Distributieriem kit CT1134K1/WP1/WP2 voor Audi, Seat, Skoda en VW. Verschillende 2.0 TDI Common Rail modellen, 1ste generatie

Fig. 3
Sperbeugel + maximale aanslag

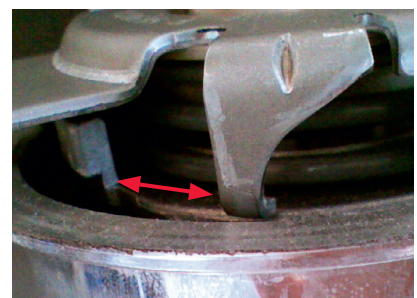
De bijgeleverde spanrol V56340 wijkt optisch af van de in het voertuig gemonteerde spanrol en lijkt niet goed opgespannen te kunnen worden.

In de oorspronkelijke uitvoering is een spanrol zoals in Fig. 1 geïnstalleerd. Voor de vervangmarkt wordt een licht gewijzigde spanrol geleverd - zie Fig. 2.

Om de spanning correct in te stellen, moet eerst de nieuwe constructie zo ver mogelijk worden samengedrukt met de nieuwe moer op de tapbout, zodat de sperbeugel aan de achterkant van de grondplaat langs het gietwerk kan glijden (maximale aanslag): zie Fig. 3.
